**Kiisa tee 22 kinnistu projekteerimistingimuste
eelnõu kooskõlastamine märkustega lisa
„Ristumiskoha ehitamise nõuded“**

Võttes aluseks ehitusseadustiku (edaspidi EhS) § 99 lg 3, määrab Transpordiamet järgmised nõuded ristumiskoha ühendamiseks riigiteega.

Joonis 1. Ristumiskoha pikikallate kujundamine

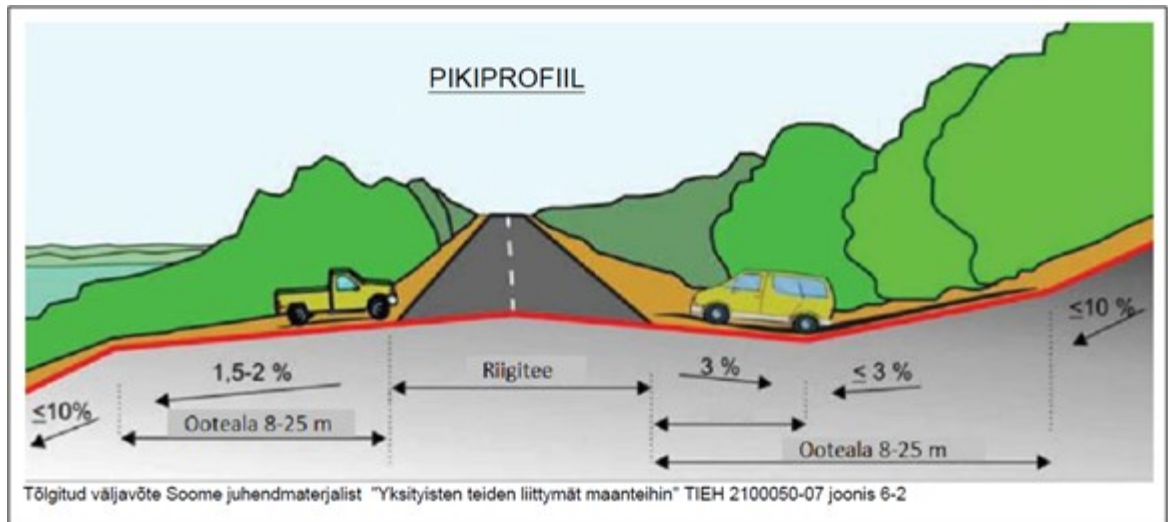
11. Ristumiskoht projekteerida riigiteega võimalikult täisnurga all. Ristumiskoha pikikalded määrata vastavalt alltoodud joonise põhimõtetele arvestusega, et riigitee alusele maale sademevett üldjuhul ei juhitata.
